日本原子力発電株式会社東海第二発電所の工事の計画
(補助ボイラーの燃料貯蔵設備の設置) の届出についての確認結果

内容：補助ボイラーの燃料貯蔵設備の設置

東海第二発電所重油貯蔵タンク取替に係る工事概要説明資料

第1図(2/2) 東海第二発電所 品質マネジメントシステム組織図(発電所)

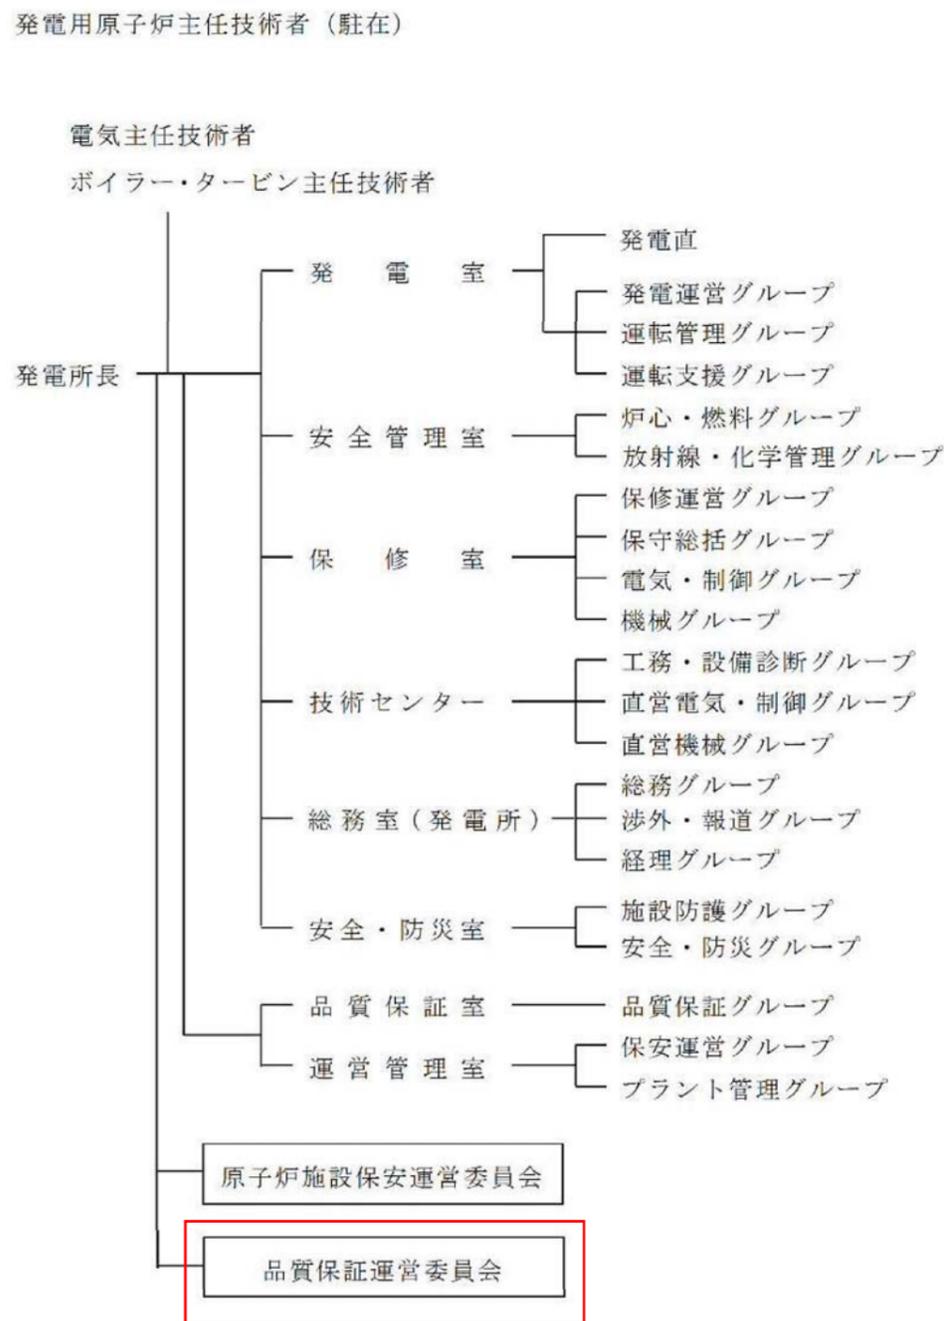
・品質保証運営委員会を追加(保安検査約束事項)

・図番号及び名称の相違

第2図 品質マネジメントシステムのプロセス間の相互関係

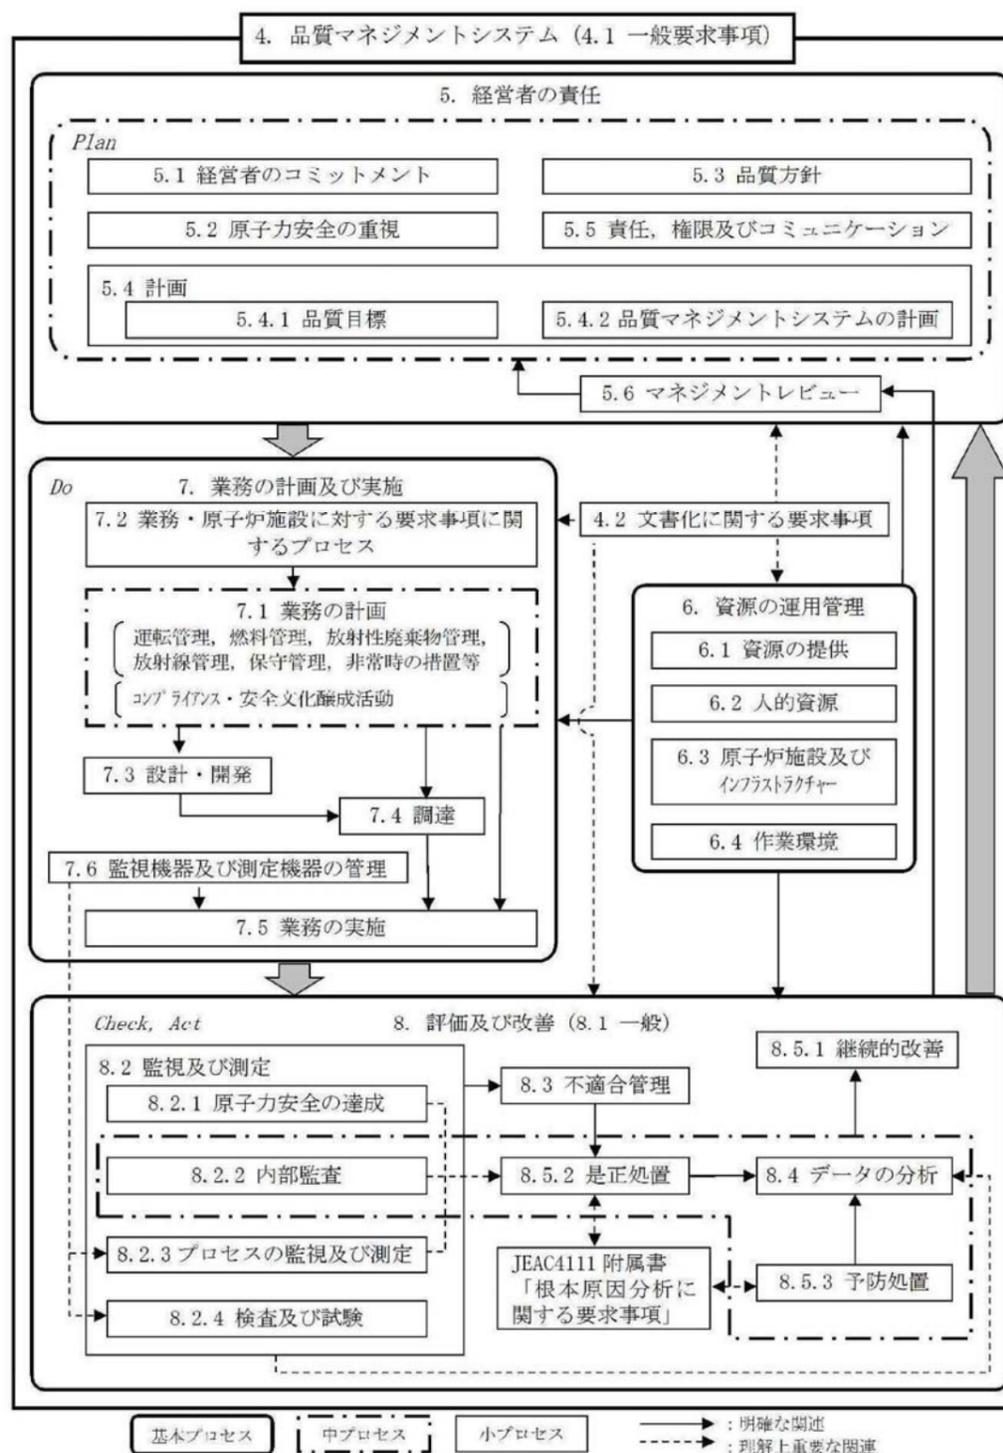
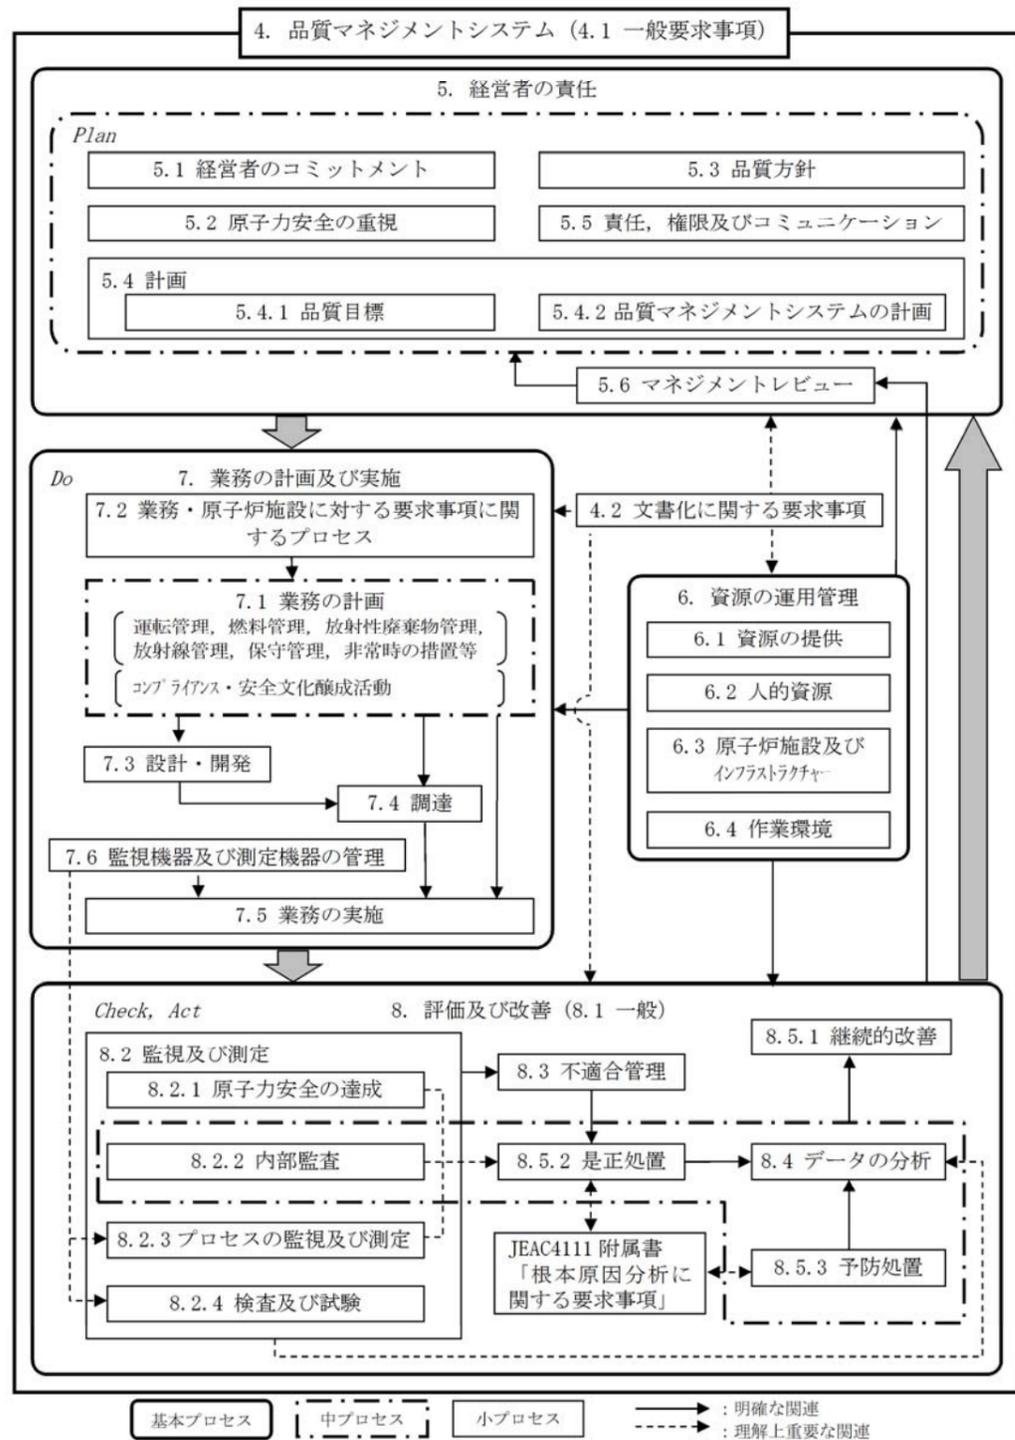
・図番号の相違

第3図 品質マネジメントシステム文書体系図

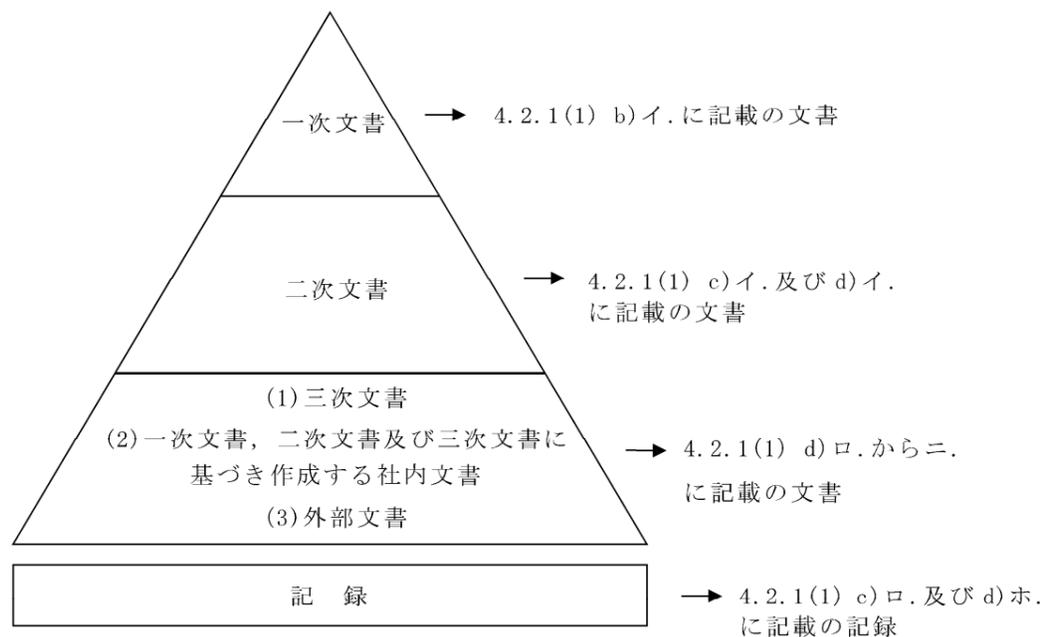
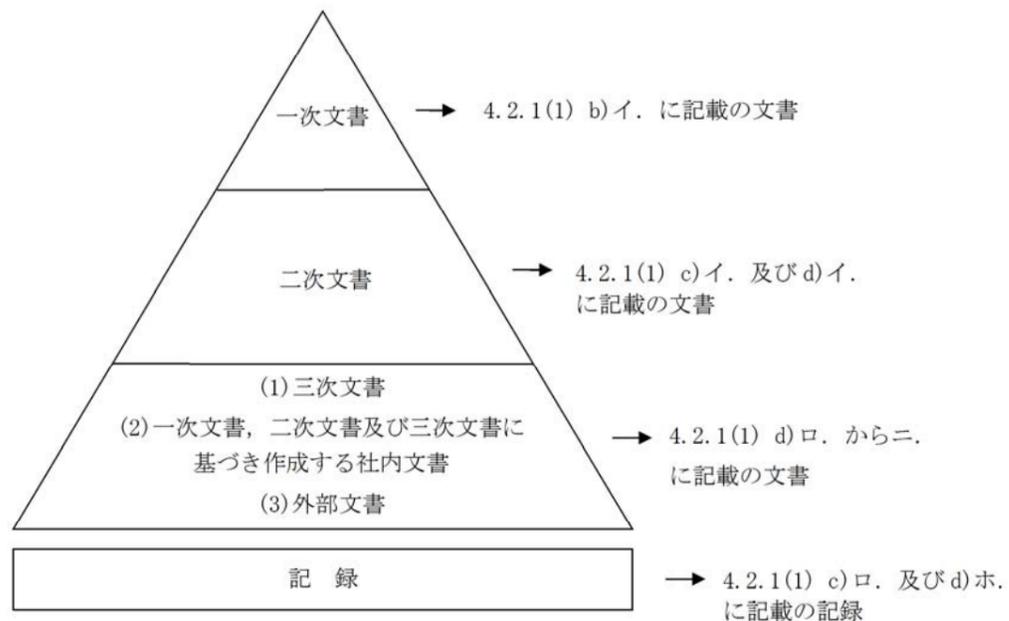
・図番号の相違
